URGENT – CORRECTION DE DISPOSITIF MÉDICAL
URGENT – NOTIFICATION DE SÉCURITÉ

Objet :	Le système Optical Guidance Platform peut ne pas appliquer correctement l'intervalle de 24 heures pour la calibration des caméras optiques
Appellation commerciale	
du produit concerné :	Optical Guidance Platform, version 2.6 et 2.6.1
Référence / Identifiant FSCA :	CP-03899
Date de notification :	2011-04-29
Type d'action :	Notification et correction
Détails sur les dispositifs concernés :	Voir la page d'annexe.

Figure 1

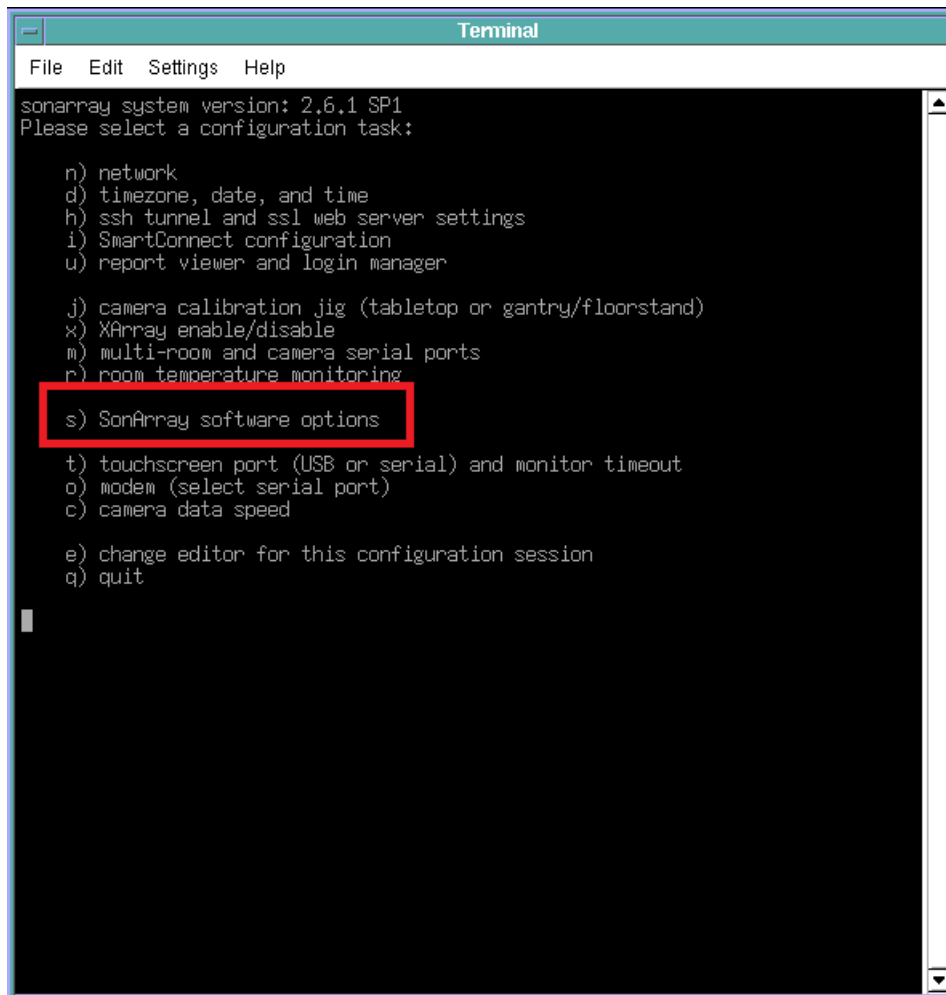
1. Connectez-vous en tant qu'« Administrator » (Administrateur) puis saisissez le mot de passe correspondant dans la case « Password » (Mot de passe).
2. Cliquez sur le bouton « Service » qui s'affiche à l'écran.
3. Cliquez ensuite sur le bouton « Varian Service Use Only » (Utilisation exclusive par le personnel de service Varian).
4. Validez le message d'avertissement en cliquant sur « Yes » (Oui).
5. Cliquez sur le bouton « Sysconfig » (Configuration système). Une fenêtre présentant une liste d'options s'affiche.
6. Choisissez « SonArray software options » (Options du logiciel SonArray) en appuyant sur la touche « s » du clavier. Voir la figure 1.

- Les utilisateurs doivent immédiatement vérifier le délai de calibration sur leur système Optical Guidance Platform. Si celui-ci dépasse les 24 heures, ils doivent dès lors le définir sur la valeur usine par défaut de 16 heures afin de garantir la calibration quotidienne de la caméra. La façon de procéder est décrite dans ce document.
- Varian a apporté d'autres modifications au mode d'emploi Optical Guidance Platform. Nous vous recommandons vivement de télécharger la version la plus récente, disponible sur www.MyVarian.com. Vous pouvez également en demander un exemplaire auprès du service client de Varian dont vous dépendez localement.

Figure 2

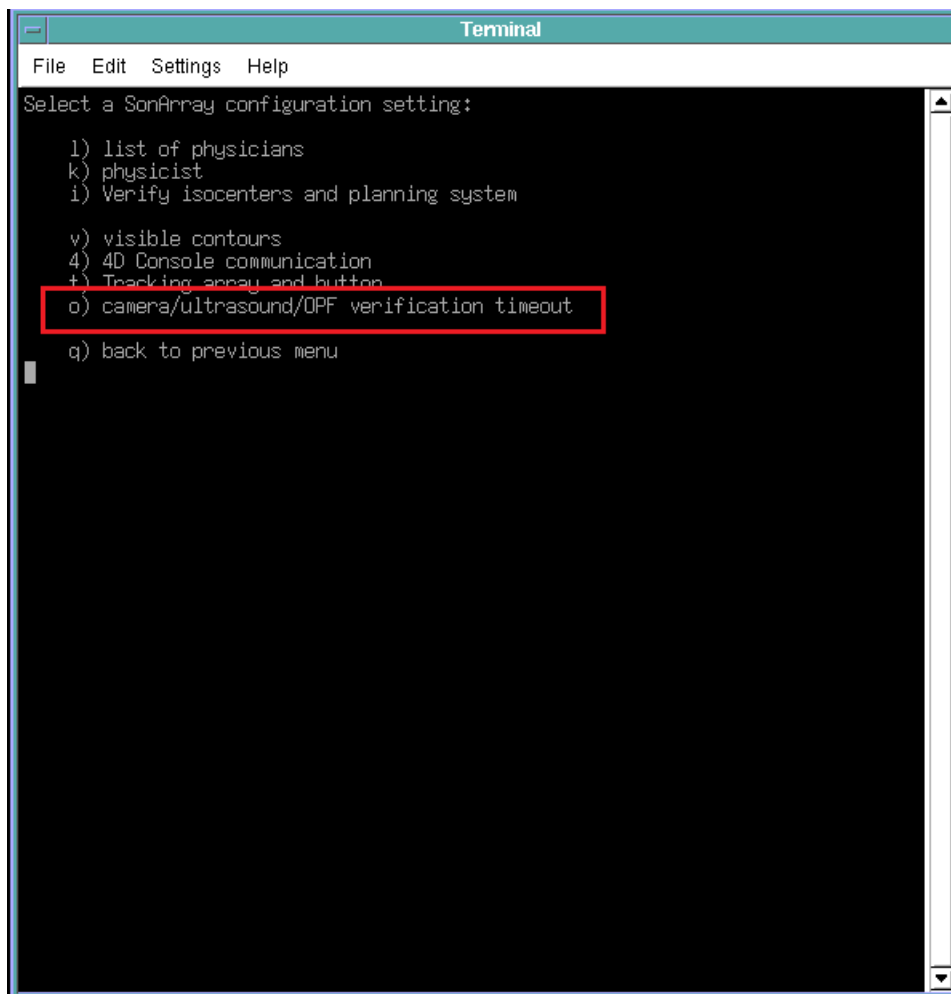
7. Dans le menu suivant, choisissez l'option « camera/ultrasound/OPF verification timeout » (délai de vérification OPF/échographie/caméra) en appuyant sur la touche « o » du clavier. Voir la figure 2.

Figure 3

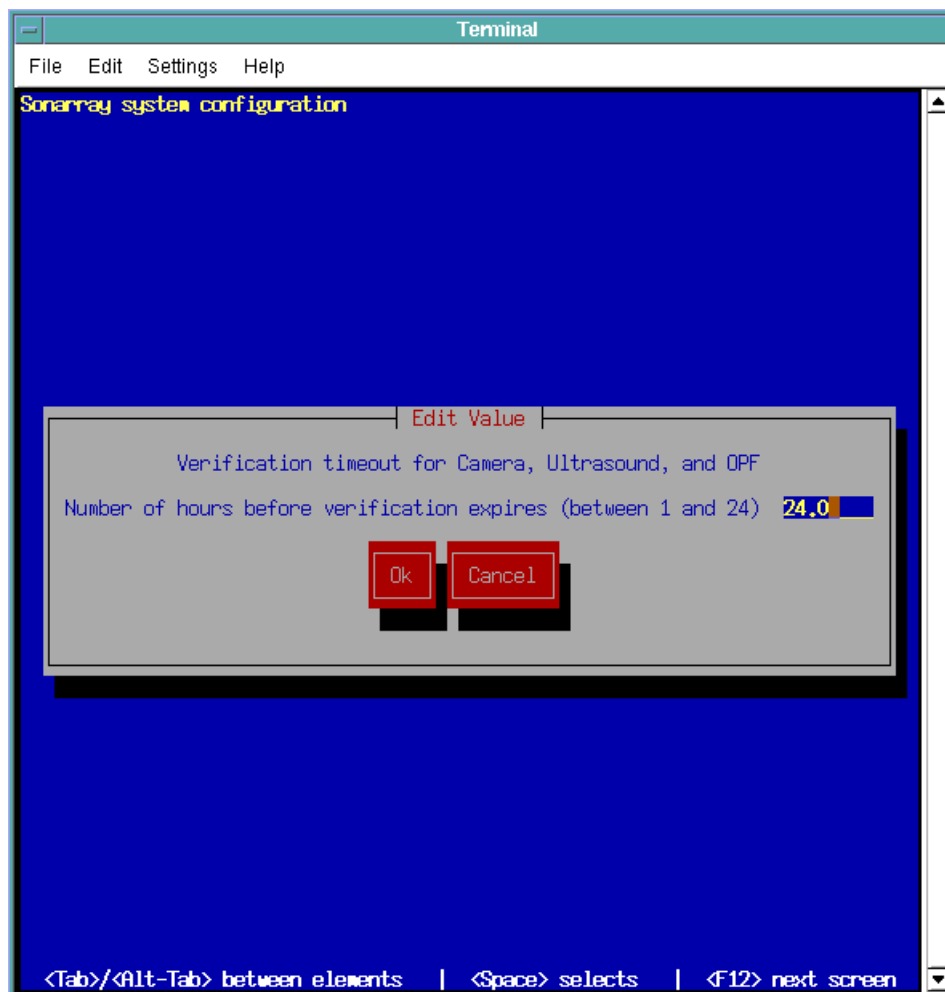
8. Pour modifier le nombre d'heures avant l'expiration de la vérification, cliquez dans la case et modifiez le chiffre. La durée maximale est de 24 heures. Voir la figure 3.
9. Appuyez sur la touche de tabulation pour mettre en évidence le bouton « OK ». Appuyez ensuite sur la touche « Enter » (entrée) du clavier.
10. Pour sortir du menu Sysconfig, appuyez deux fois sur la touche « q » du clavier.
11. Pour quitter le mode Service, cliquez sur le bouton « Back » (Précédent) de l'écran et répétez cette action sur l'écran suivant.
